**AVIS RELATIF À LA PROTECTION
CONTRE LES EVENTUELS EFFETS NOCIFS ET NUISANCES
PROVOQUÉS PAR LES RAYONNEMENTS NON IONISANTS
GÉNÉRÉS PAR DES ANTENNES ÉMETTRICES STATIONNAIRES**

Commune : BERNISSART - Exploitant : TELENET GROUP

Référence exploitant : HT1816A

Rapport n° 4047 / 2024

Figure 1 : Vue en plan des lieux de séjour et des points de contrôle

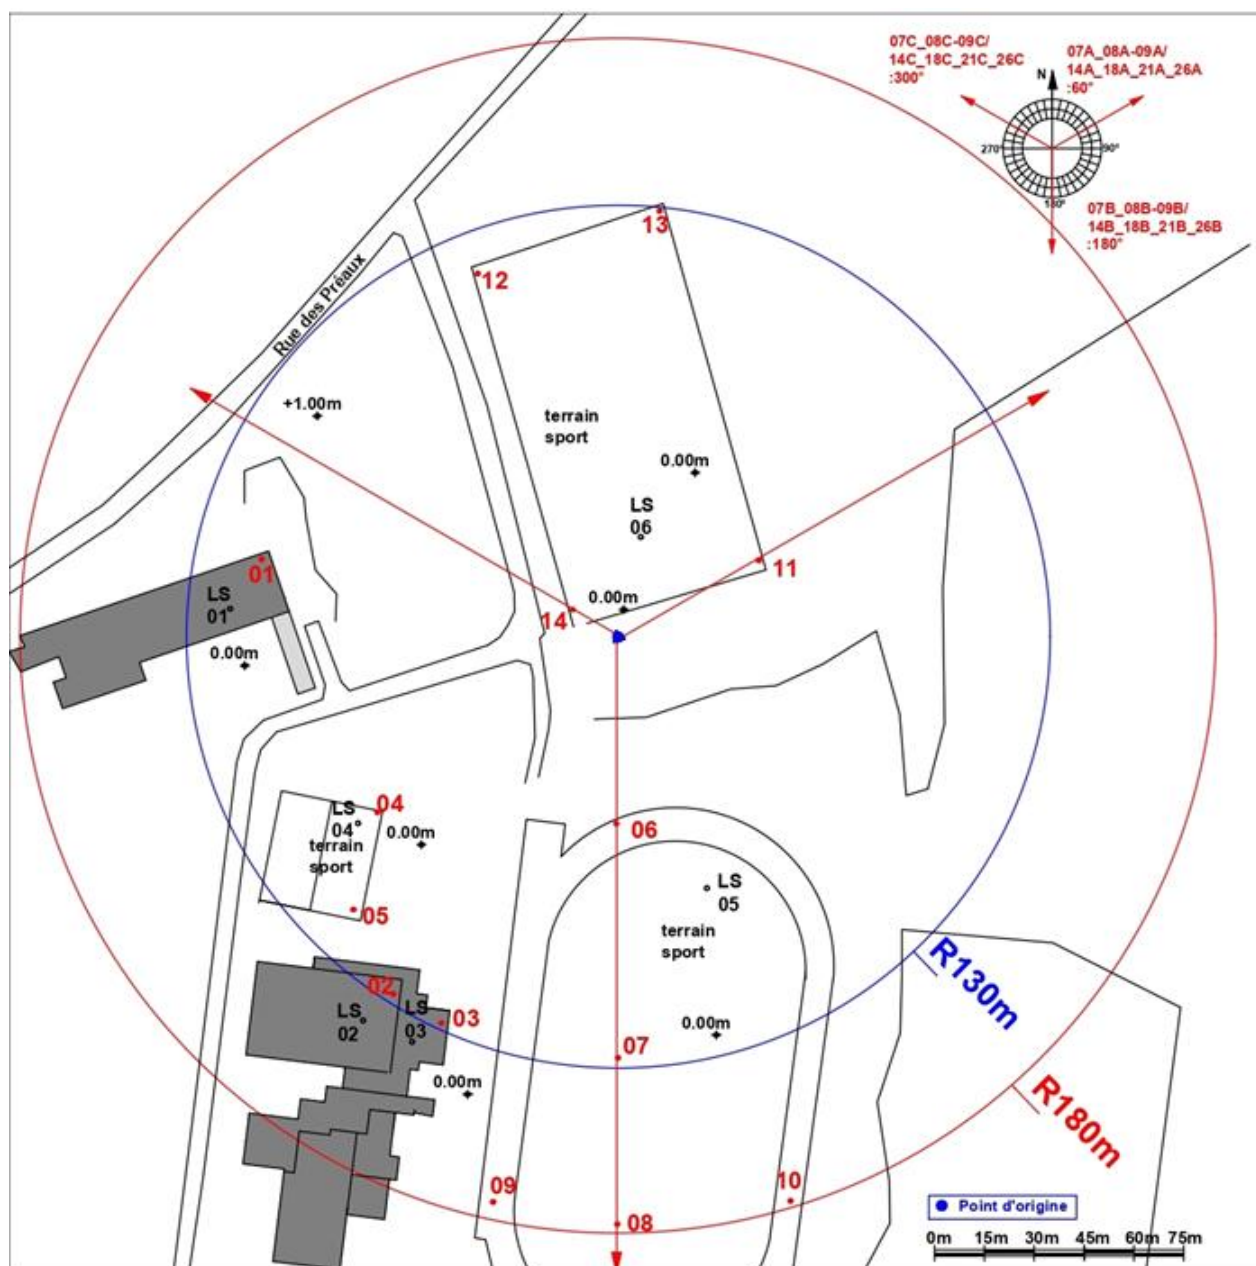
N° point de contrôle	LS	Atténuation (dB)	Indice d'exposition relatif à la limite par installation IE_i
8	LS05	0,0	0,442
9	LS05	0,0	0,427
10	LS05	0,0	0,383
7	LS05	0,0	0,334
3	LS03	3,0	0,127
13	LS06	0,0	0,123
12	LS06	0,0	0,113
2	LS02	3,0	0,107
5	LS04	0,0	0,081
11	LS06	0,0	0,072
6	LS05	0,0	0,068
14	LS06	0,0	0,062
1	LS01	3,0	0,054
4	LS04	0,0	0,018

En ce qui concerne les antennes de l'installation mentionnées dans le tableau 1, la distance maximale à laquelle la limite pourrait être atteinte, à l'extérieur, est égale à 124,4 m. S'il n'y a pas de LS à une distance inférieure, les antennes respectent forcément la limite d'immission.

Dans le cas des LS situés à l'intérieur des bâtiments, une atténuation d'obstacle est prise en compte et il en résulte que la distance maximale à laquelle la limite pourrait être atteinte se réduit à 88,1 m.

Figure 2 : Vue en plan des installations d’antennes dans un rayon de 300 mètres autour de l’installation faisant l’objet de la demande d’avis

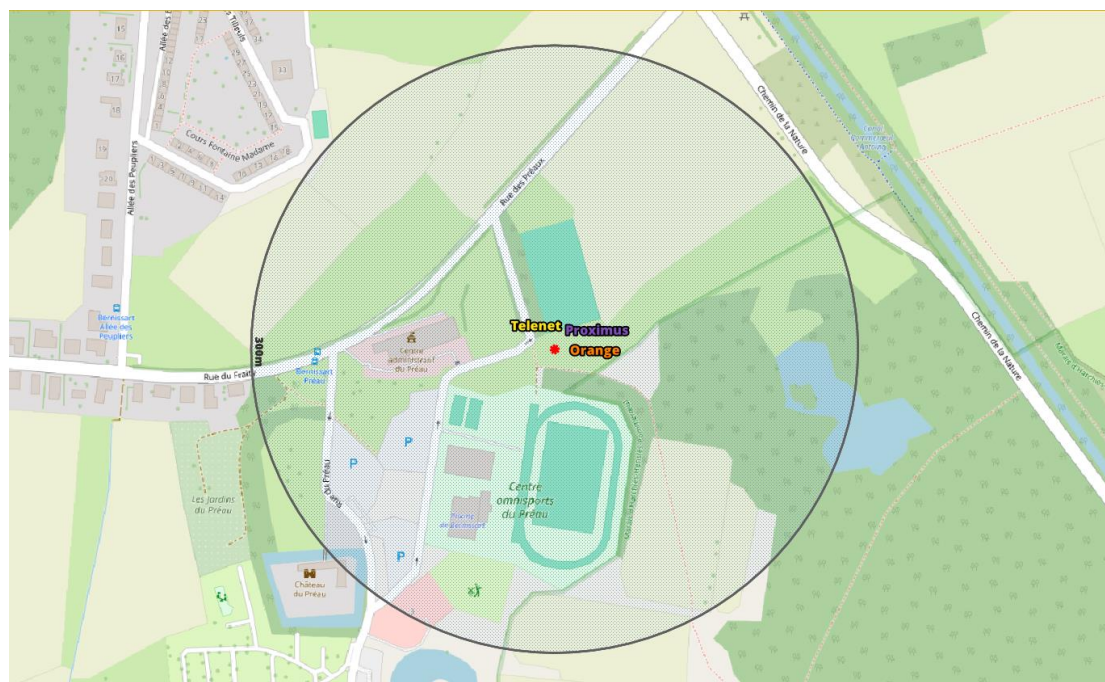
- il y a au plus 4 installations d'antennes émettrices stationnaires présentes dans la zone d'évaluation de 300 mètres de rayon représentée dans la figure 2, y inclus l'installation référencée dans le paragraphe 2 : la limite cumulative définie à l'article 4, §2 du décret est nécessairement respectée dans les lieux de séjour à l'intérieur de la zone d'évaluation de 300 mètres de rayon ;
- il y a exactement 5 installations d'antennes émettrices stationnaires présentes dans la zone d'évaluation de 300 mètres de rayon représentée dans la figure 2, y inclus l'installation référencée dans le paragraphe 2 et il existe, pour 3 ou 4 de ces installations, un avis attestant le respect de la limite abrogée de 3 V/m : la limite cumulative définie à l'article 4, §2 du décret est nécessairement respectée dans les lieux de séjour à l'intérieur de la zone d'évaluation de 300 mètres de rayon ;

- c) dans tous les autres cas, il a été vérifié que la limite cumulative définie à l'article 4, §2 du décret n'est pas dépassée dans les lieux de séjour sur base du nombre d'installations localisées dans la zone d'évaluation de 300 mètres de rayon représentée dans la figure 2, de leur localisation ainsi que des données inscrites dans la figure 1 et au paragraphe 4 du présent avis et dans les avis attestant le respect de la limite par installation ou de la limite abrogée de 3 V/m relatifs aux autres installations reprises dans la figure 2.

Compte tenu des considérations ci-dessus, il apparaît que l'intensité du rayonnement électromagnétique généré, dans les lieux de séjour situés dans un rayon de 300 mètres autour de l'installation référencée dans le paragraphe 2, par l'ensemble des antennes émettrices stationnaires de l'ensemble des exploitants du même site d'antennes émettrices stationnaires respecte la limite fixée à l'article 4, § 2 du décret.
